協力工場 不良品連絡書

仕様番号	503650-8008
品名	0.4 B/B CONN H=0.7 HI-RETENTION PLUG NAI
金型番号	P5672
ロットNo	プレスロット: 14.09.02.A.06、07 めっきロット: 40908TA74-10、11
連絡受理日	2014/09/17 11:23:19
対象数量	198,000

ナゼナゼ解析シート

不具合対策

不具合発生時のBラインのパーマトルク設置状況位置

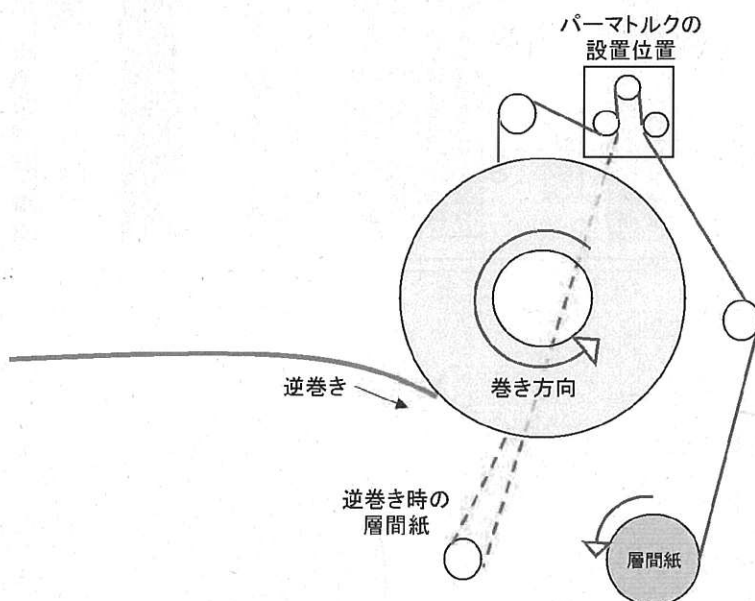
正巻き(時計回り)の場合にはパーマトルクは使用できるが、逆巻き(反時計回り)の場合には層間紙の搬送位置がリールに引っかかるために使用できなかった。

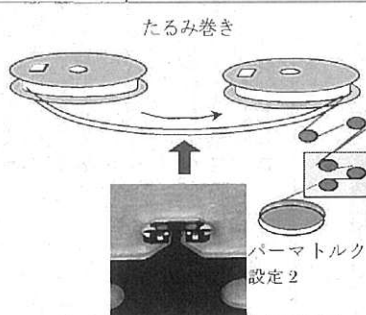
不具合事例：パーマトルクを使用しなかったときには変形が発生する。→

巻き取り間紙の巻強さ	【間紙強さ】80 【間紙に乘せる重り】なし パーマトルク使用 レベル 2 設定
サンプル	素材：10cm めっき後：50cm（前後） 提出：なし
現品ラベル	素材ラベルの上にモレックス用めっきラベルを貼る。
<p>たるみ巻き</p>  <p>※↑方向から見た図（突起面外側）</p>
